I. KOORDINOVANÉ ZÁVAZNÉ STANOVISKO

žádost o vydání koordinovaného stanoviska - "Realizace prvků společných zařízení KoPÚ Neplachovice"
Neplachovice

**Neplachovice, okr. Opava, kraj Moravskoslezský;
vyjádření k dokumentaci DSP+DPS stavby „Realizace prvků společných zařízení
KoPÚ Neplachovice“, ve vztahu k ochraně zájmů ŘSD ČR**

**Neplachovice, okr. Opava, kraj Moravskoslezský;
vyjádření k dokumentaci DSP+DPS stavby „Realizace prvků společných zařízení
KoPÚ Neplachovice, SO 01 Vedlejší polní cesta VC5“, pro vydání souhlasu se
stavbou a souhlas vlastníka pozemku ve vztahu k ochraně zájmů ŘSD ČR**

Celková situace stavby, B.2:

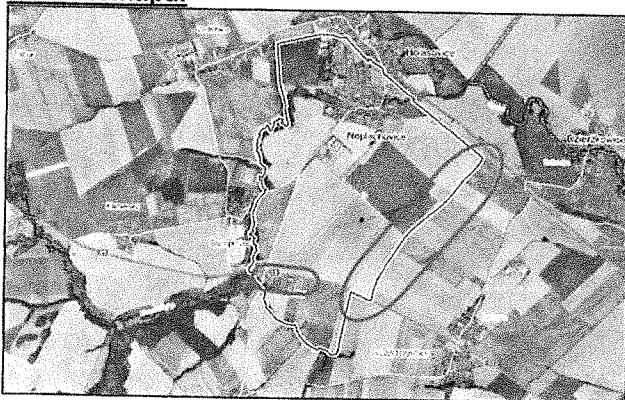
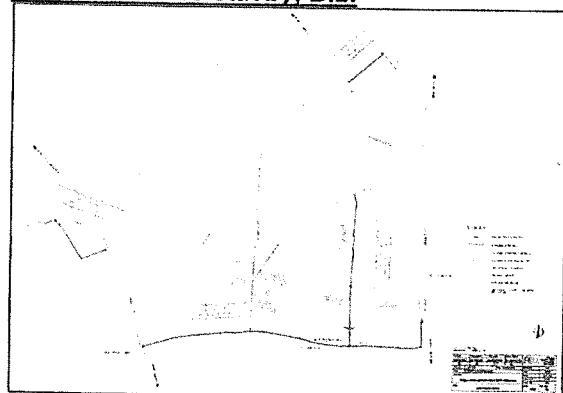
Místa připojení PC – VC5 a DC4 sjezdy na silnice č. I/11 a I/57. *Připojení PC VC5 na silnici č. I/57 je navrhováno v místě stávajícího připojení sjezdu, avšak připojení na silnici č. I/11 je řešeno v nové poloze* ve vzdálenosti cca 40 m od stávajícího sjezdu ze silnice č. I/11 a není řešeno zrušení stávajícího sjezdu. *Předpokládaná intenzita provozu a skladba vozidel* vedených na polních cestách *není doložena*. Vlečné křivky pro největší návrhové vozidlo - *není doloženo*. *Základní parametry sjezdů* – šířkové a délkové upořádání sjezdu, nároží – *návrh odbočovacích oblouků $R_o = 6,0 \text{ m}$ a $8,0 \text{ m}$ sjezdu*, otázka návrhu poloměru dle provedených vlečných křivek je *doloženo*, avšak bez doložení průjezdu největšího vozidla. *Rozhledové poměry* pro sjezdy v souladu s ČSN 73 6101 „Projektování silnic a dálnic“ je *doloženo*. *Odvodnění sjezdu* je *doloženo*. *Zákres silničního ochranného pásma* *není doloženo*. Stanovisko Krajského ředitelství Policie Moravskoslezského kraje, Odboru služby dopravní policie, který je příslušný orgán ve vztahu k bezpečnosti provozu na silnici I. třídy *není doloženo*. Autorizovanou osobou dle zákona č. 360/92 Sb. (zákon ČNR o výkonu povolání autorizovaných architektů a o výkonu povolání autorizovaných inženýrů a techniků činných ve výstavbě) v oboru dopravních staveb je *doložena*.

Nově navrhované místo připojení PC VC5 na silnici č. I/11 je situováno v cca km 244,060 provozního staničení, vstřícně stávajícímu připojení PC směrem k silnici č. III/46013, což přispěje k zlepšení stávajícího stavu. Trasa PC VC5 je v místě připojení na silnici č. I/11 vedena na pozemku parc.č. 2303 v k.ú. Neplachovice (ostatní komunikace) ve vlastnictví obce Neplachovice, předmětný pozemek není v současné době dopravně připojen na silnici č. I/11, jedná se tak o **nové dopravní připojení**. V současné době je na silnici č. I/11 připojen sjezdem pozemek par.č. 208 v k.ú. Jankovice (ostatní komunikace) ve vlastnictví Statutárního města Opavy, procházející podél jihovýchodní strany pozemku parc.č. 2303 v k.ú. Neplachovice. Pro možnost zřízení nového sjezdu ze silnice č. I/11 pro připojení PC VC5 je **nutné zajistit zrušení stávajícího dopravního připojení**.

Požadujeme proto do PD doplnit řešení o zrušení stávajícího dopravního připojení a dokladovat rozhodnutí o zrušení dopravního připojení, předpokládanou intenzitu a skladbu vozidel, největší předpokládané vozidlo, vlečné křivky pro největší návrhové vozidlo v souladu s TP 171, základní parametry nového sjezdu – návrh odbočovacího oblouku R_o dle prověření vlečnými křivkami a zákres silničního ochranného pásma.

Jako podstatný podklad pro vydání stanoviska je dořešení zrušení stávajícího dopravního připojení na silnici č. I/11 v rámci návrhu PC VC5, které bude nahrazeno nově navrhovaným sjezdem ze silnice č. I/11.

Ortofotomap

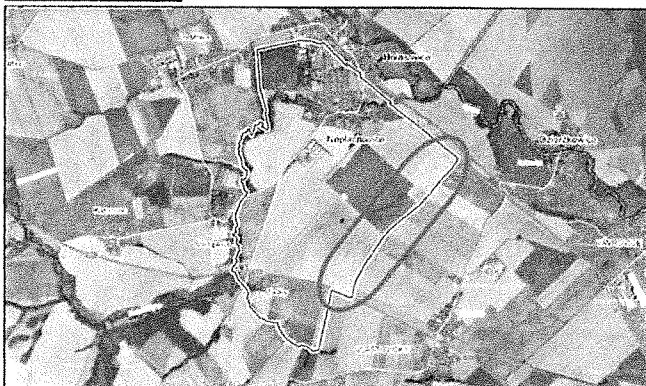
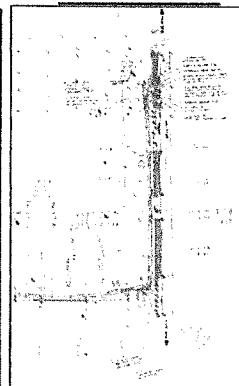
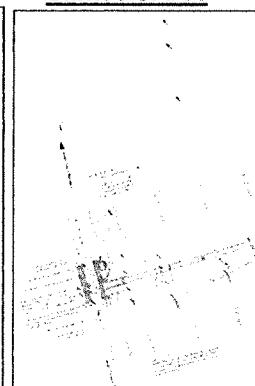
Místa připojení PC – VC5 sjezdy na silnice č. I/11 a I/57. Připojení PC VC5 na silnici č. I/57 je navrhováno v místě stávajícího připojení sjezdu, avšak připojení na silnici č. I/11 je řešeno v nové poloze ve vzdálenosti cca 40 m od stávajícího sjezdu ze silnice č. I/11 avšak **není řešeno zrušení stávajícího sjezdu**. **Předpokládaná intenzita provozu a skladba vozidel** vedených na polních cestách **není doložena**. **Vlečné křivky pro největší návrhové vozidlo – není doloženo**. **Základní parametry sjezdů** – šířkové a délkové upořádání sjezdu, nároží – **návrh odbočovacích oblouků $R_o = 6,0 \text{ m}$ sjezdů**, otázka návrhu poloměru dle provedených vlečných křivek je **doloženo**, avšak bez doložení průjezdu největšího vozidla. **Rozhledové poměry pro sjezdy** v souladu s ČSN 73 6101 „Projektování silnic a dálnic“ je **doloženo**. **Odvodnění sjezdu** je **doloženo**. **Zákres silničního ochranného pásma** **není doloženo**. Stanovisko **Krajského ředitelství Policie Moravskoslezského kraje, Odboru služby dopravní policie**, který je příslušný orgán ve vztahu k bezpečnosti provozu na silnici I. třídy **není doloženo**. **Autorizovanou osoba** dle zákona č. 360/92 Sb. (zákon ČNR o výkonu povolání autorizovaných architektů a o výkonu povolání autorizovaných inženýrů a techniků činných ve výstavbě) v oboru dopravních staveb je **doložena**.

Nově navrhované místo připojení PC VC5 na silnici č. I/11 je situováno v cca km 244,060 provozního staničení, vstřícně stávajícímu připojení PC směrem k silnici č. III/46013, což přispěje k zlepšení stávajícího stavu. Trasa PC VC5 je v místě připojení na silnici č. I/11 vedena na pozemku parc.č. 2303 v k.ú. Neplachovice (ostatní komunikace) ve vlastnictví obce Neplachovice, předmětný pozemek není v současné době dopravně připojen na silnic č. I/11, jedná se tak o **nové dopravní připojení**. V současné době je na silnici č. I/11 připojen sjezdem pozemek par.č. 208 v k.ú. Jankovice (ostatní komunikace) ve vlastnictví Statutárního města Opavy, procházející podél jihovýchodní strany pozemku parc.č. 2303 v k.ú. Neplachovice. Pro možnost zřízení nového sjezdu ze silnice č. I/11 pro připojení PC VC5 je **nutné zajistit zrušení stávajícího dopravního připojení**.

Požadujeme proto do PD doplnit řešení o zrušení stávajícího dopravního připojení a dokladovat rozhodnutí o zrušení dopravního připojení, předpokládanou intenzitu a skladbu vozidel, největší předpokládané vozidlo, vlečné křivky pro největší návrhové vozidlo v souladu s TP 171, základní parametry nového sjezdu – návrh odbočovacího oblouku R_o dle prověření vlečnými křivkami a zákres silničního ochranného pásma.

Jako podstatný podklad pro vydání stanoviska je dořešení zrušení stávajícího dopravního připojení na silnici č. I/11 v rámci návrhu PC VC5, které bude nahrazeno nově navrhovaným sjezdem ze silnice č. I/11.
